東海第二発電所

耐津波設計方針について

〔 第504回審査会合(平成29年9月5日)時の
指摘事項に対する回答 〕

平成29年9月26日

【継続的な漂流物評価フロー】

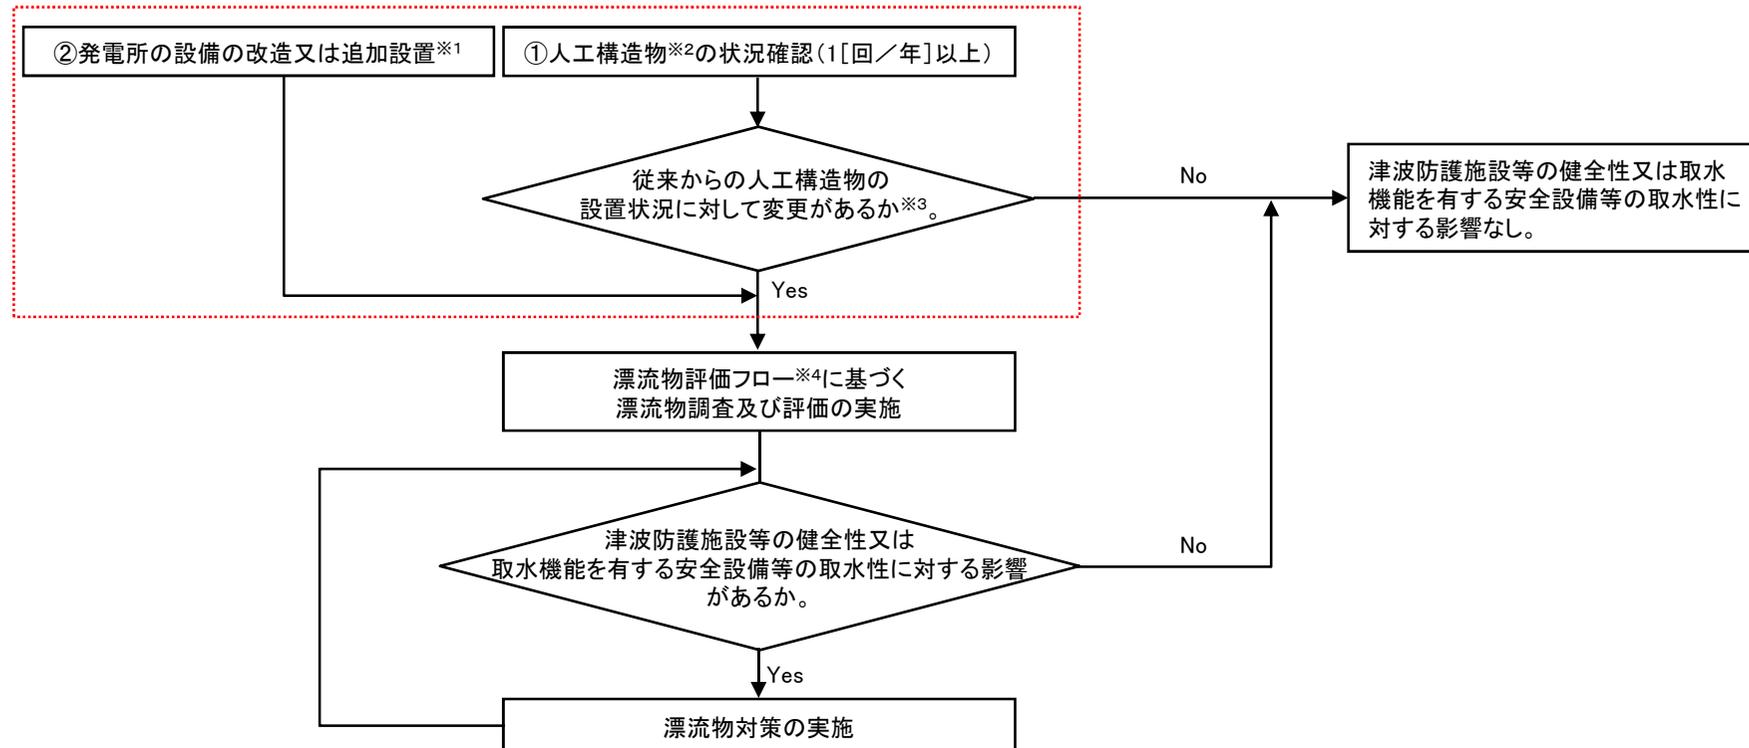
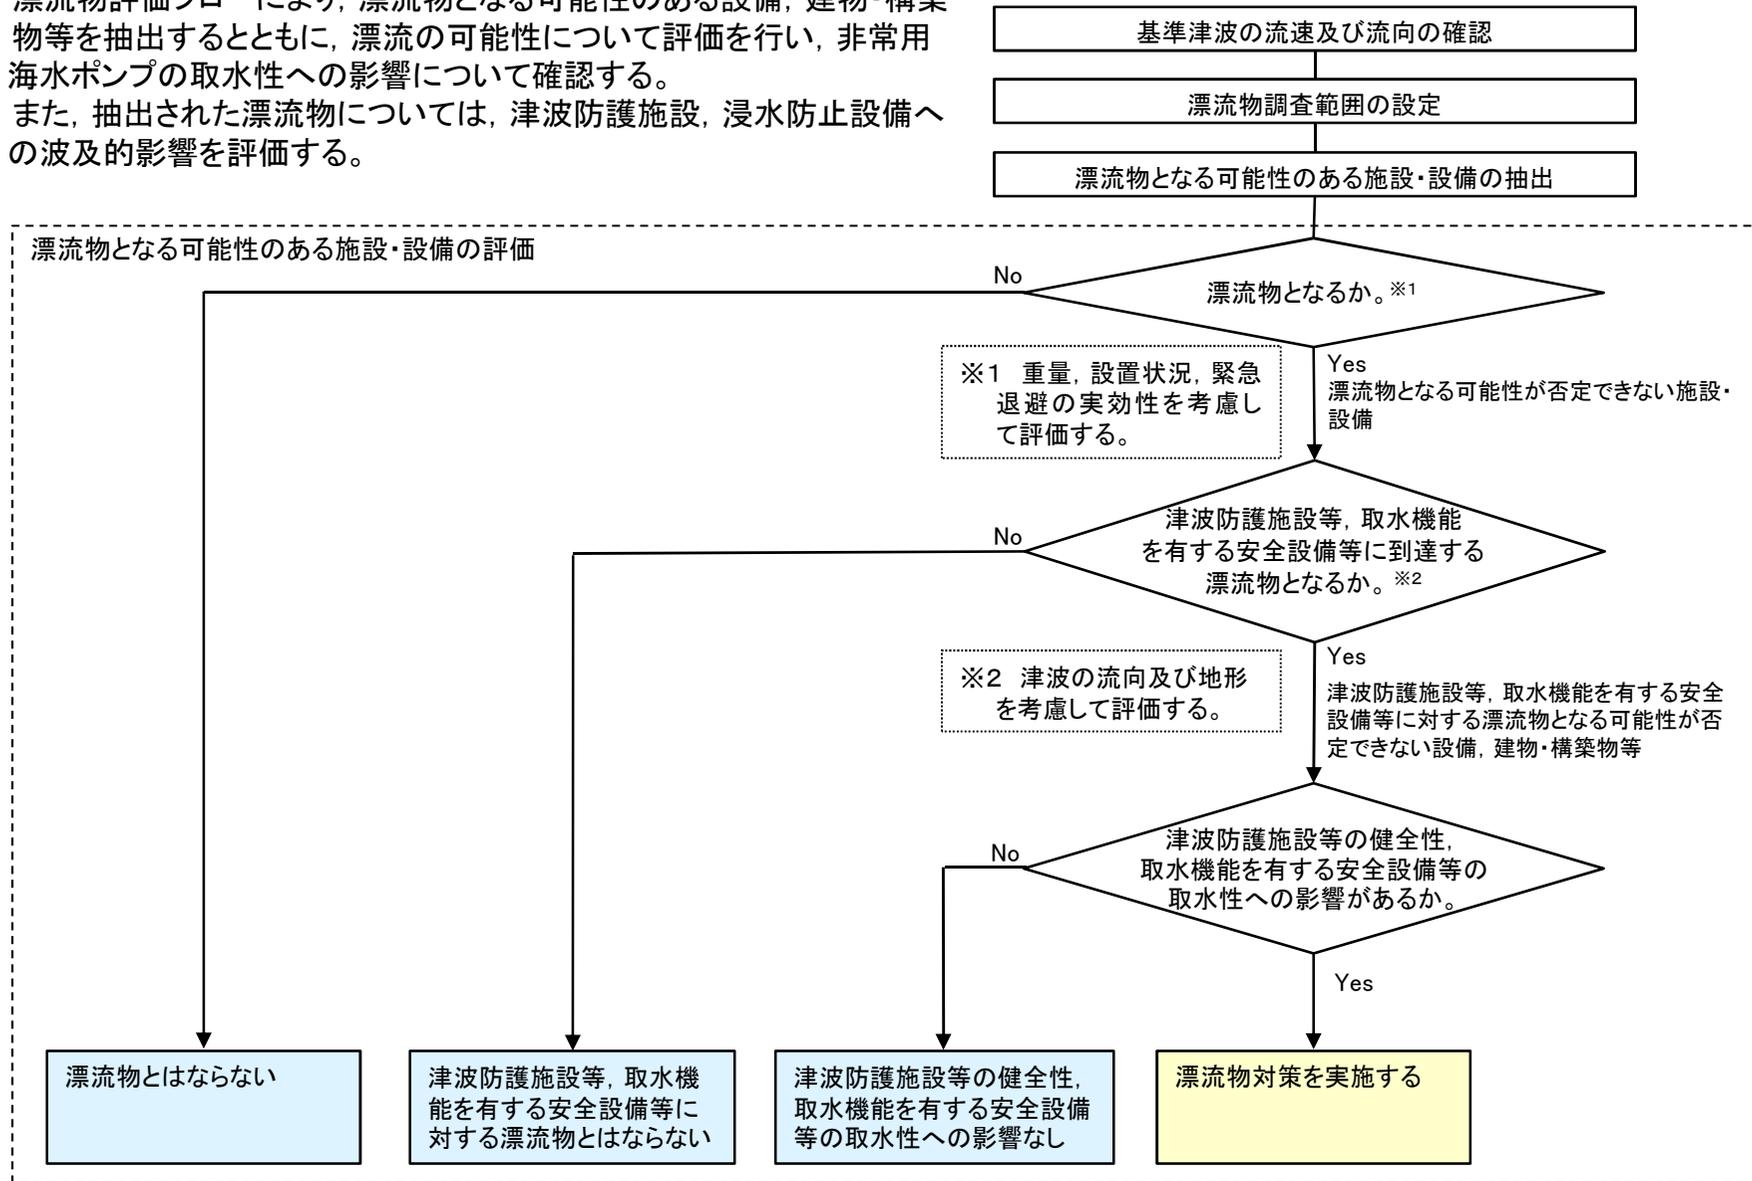
漂流物調査に関して、今後の継続調査の基本的な考え方について整理して説明すること。

①定期的(1[回/年]以上)な人工構造物の設置状況の確認により、変更が確認された場合及び②発電所設備の改造又は追加を計画する都度、津波防護施設等の健全性、取水機能を有する安全設備等の取水性に影響を及ぼす可能性について確認するため、漂流物評価フローに基づき、漂流物調査及び評価を実施する。

これら調査・評価方針については、保安規定において規定化する。

図1 鋼製防護壁の構造

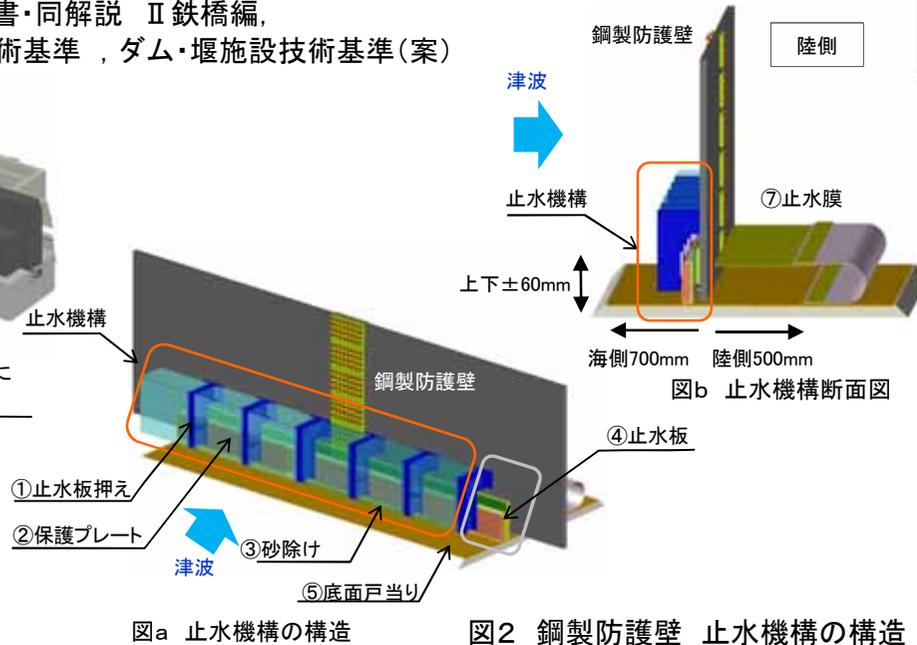
鋼製防護壁の止水機構について、構造(可動の有無)、環境条件等の観点から一般産業施設等での使用実績を調査すること。また、止水機構の特異性を考慮して考えられる挙動に対して設計方針を整理して説明すること。

鋼製防護壁の止水機構と同様に水密ゴムを使用した設備としては、沿岸部における津波・高潮防災設備として、起伏ゲート、多段式ゲート及び可動防潮堤があることを確認した。これら防災設備の適用場所の環境条件は鋼製防護壁の止水機構と同様と考えられるが、止水機構の止水板が地震時に追従するのに対して、防災設備は地震時の挙動を考慮したものでないことから、構造的には必ずしも一致しない。

このため、止水機構の特異性を考慮して、地震時、津波時及び津波時+余震時における止水板等の挙動について、二次元動的解析により、構成部材の健全性を確認する。

また、止水性への影響として想定される劣化・損傷モードとして水密ゴムの摩耗及び異物混入(水密ゴムの破損)を前提とした漏水量評価を実施した。

津波荷重の考え方

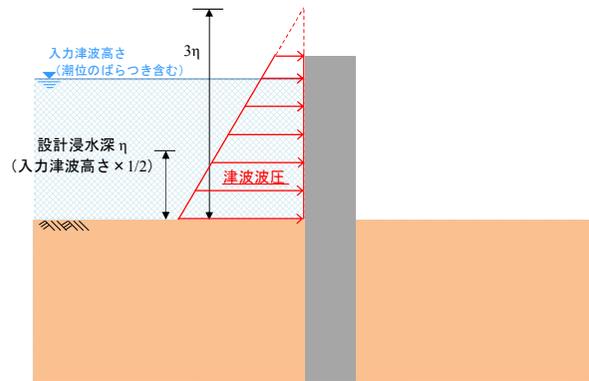
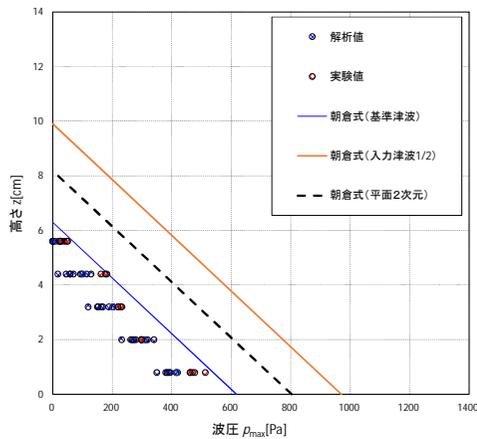
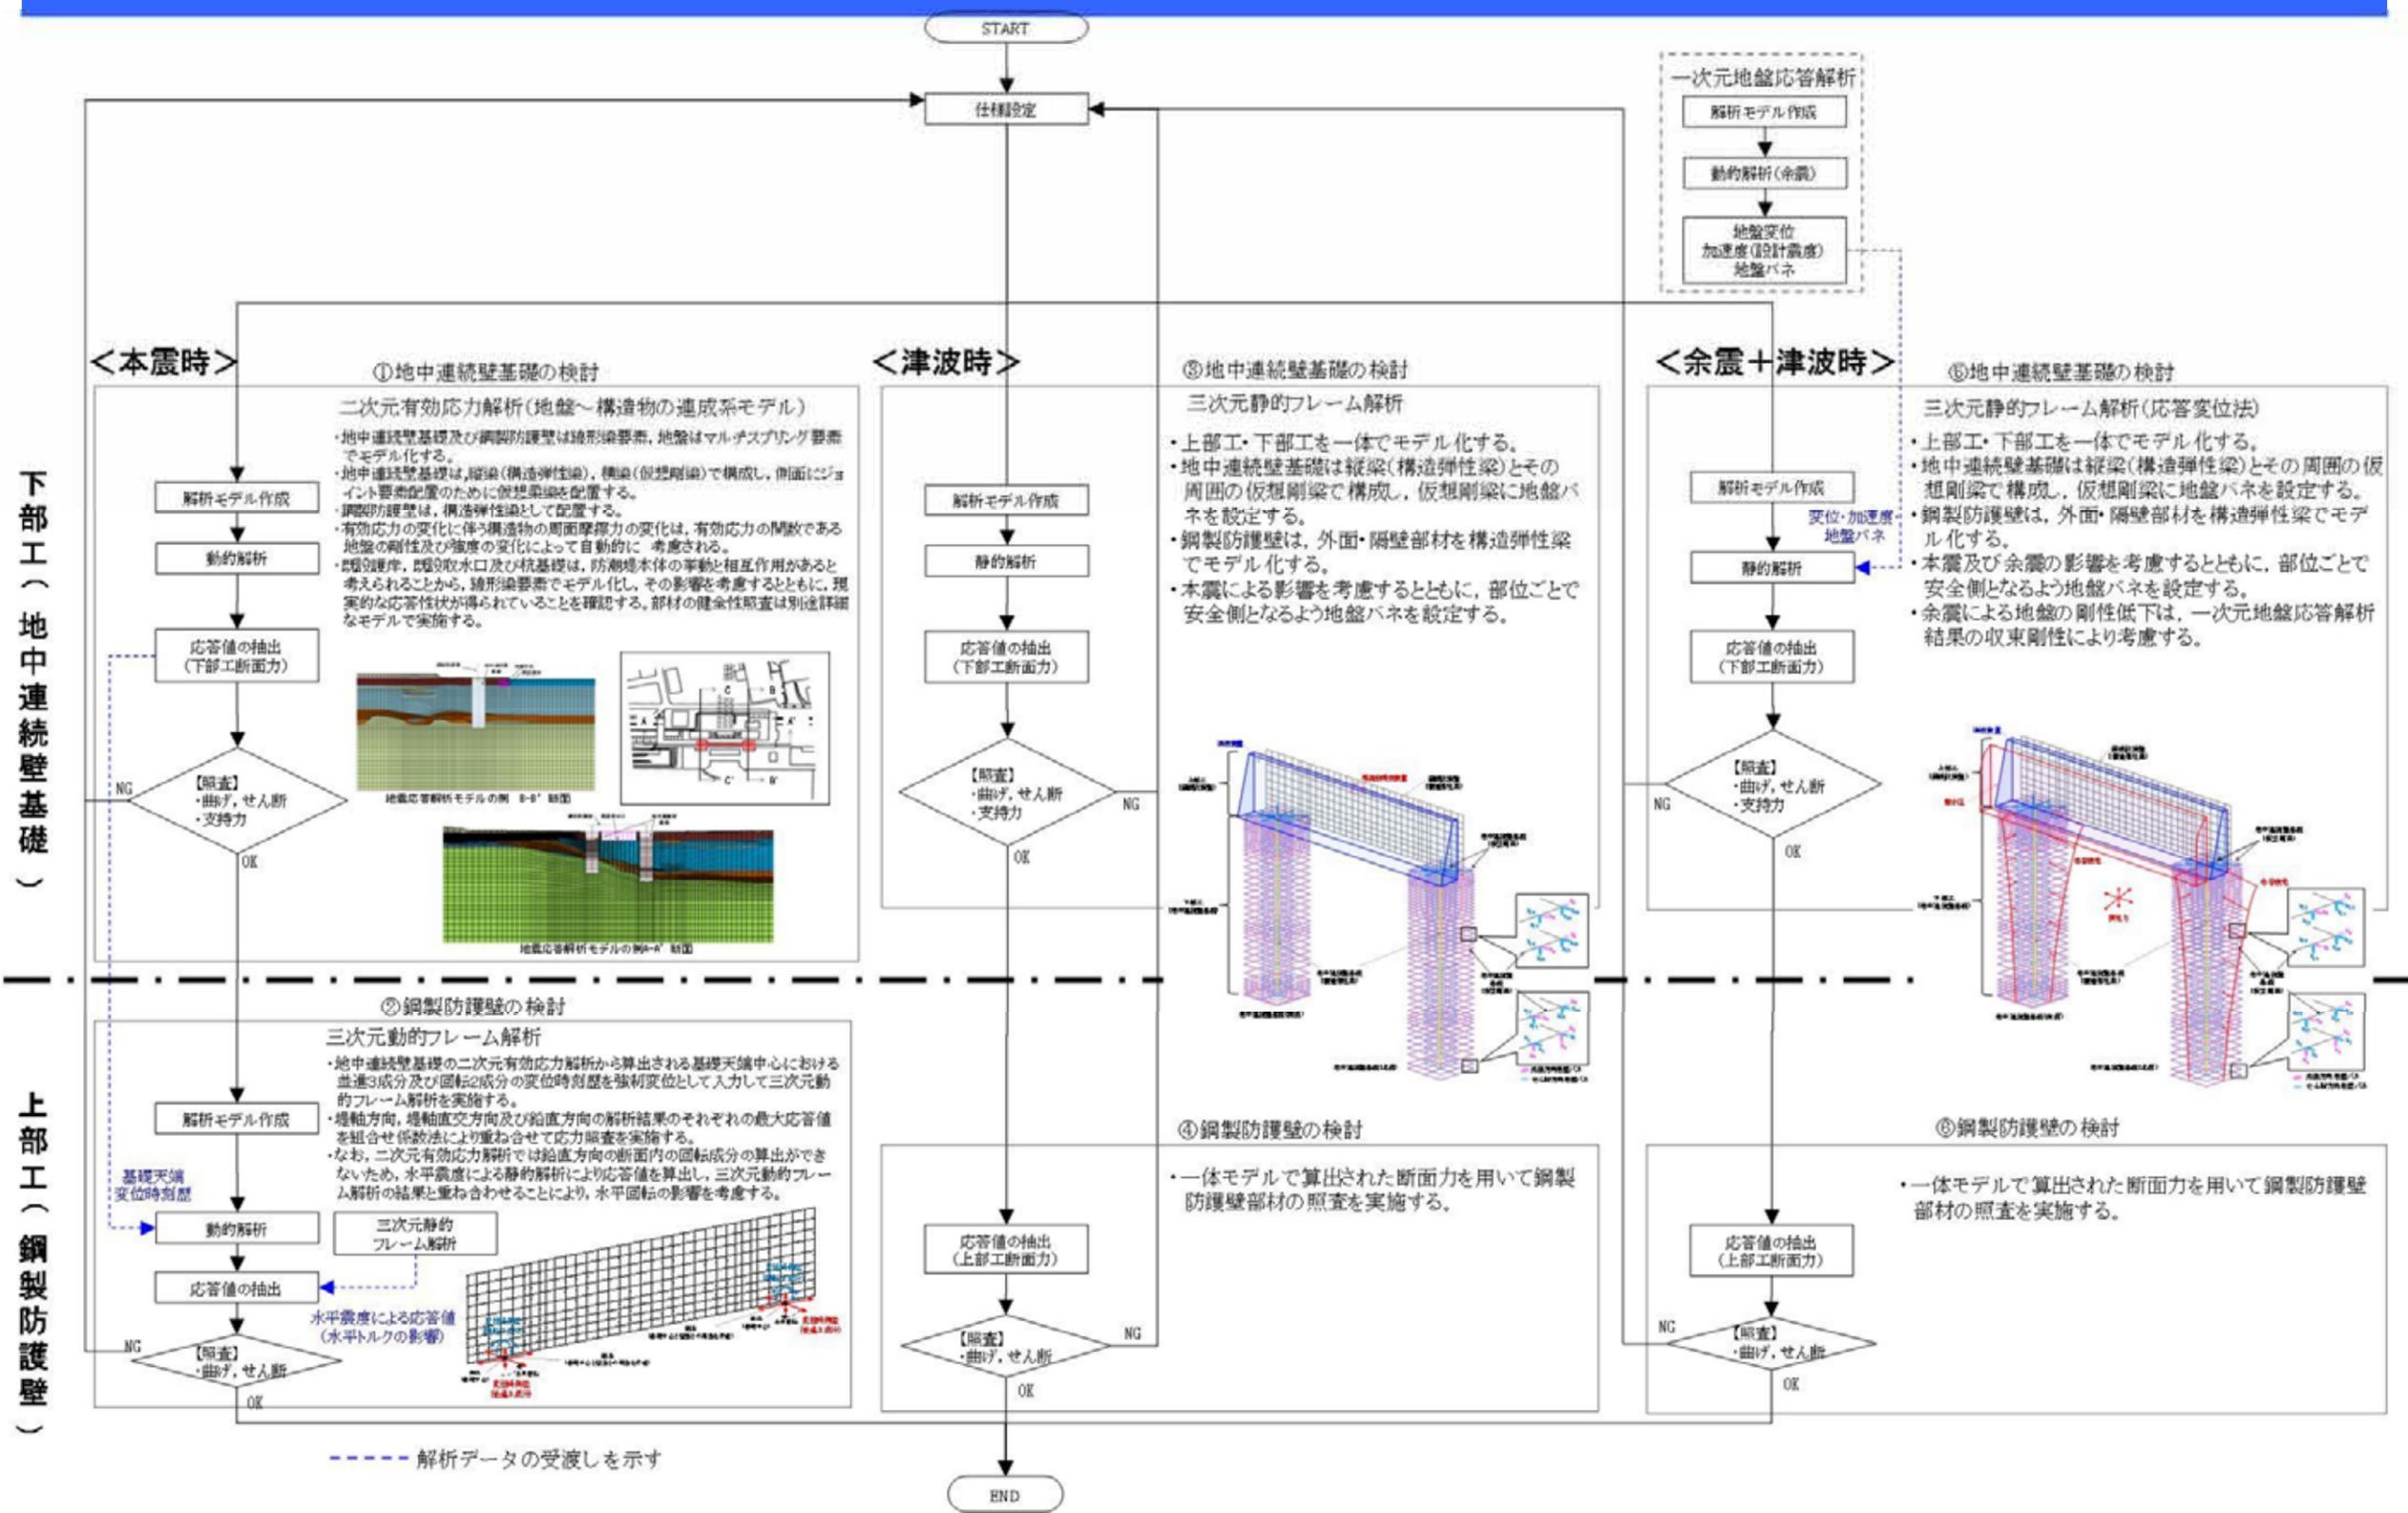
津波荷重＋余震時における津波荷重の考え方についての妥当性を説明すること。

浸水深の設定の考え方【(津波遡上高さ－設置地盤高さ)/2】について、津波シミュレーションによる浸水深や水理模型実験で得られた浸水深と比較し、安全側の設定になっていることを確認した。また、フルード数から朝倉式の適用性について問題ないことを確認した。

設計用浸水深は、津波の最大遡上高さとして設置地盤高さの差の1/2とする。設定理由は以下のとおり。

- 津波の最大遡上高さとして設置地盤高さの差の1/2を浸水深とし朝倉式から算定した津波荷重は、非線形長波理論に基づく津波シミュレーション解析で得られた浸水深を用いて朝倉式により算定した津波荷重よりも大きい。
- 水理模型実験により確認した浸水深を用いて朝倉式から算定した津波荷重は、上記から算定した津波荷重よりも更に小さいことを確認した。
- 津波シミュレーション解析及び水理模型実験で確認したフルード数は、いずれも1.5以下であり、朝倉式の適用が可能である。
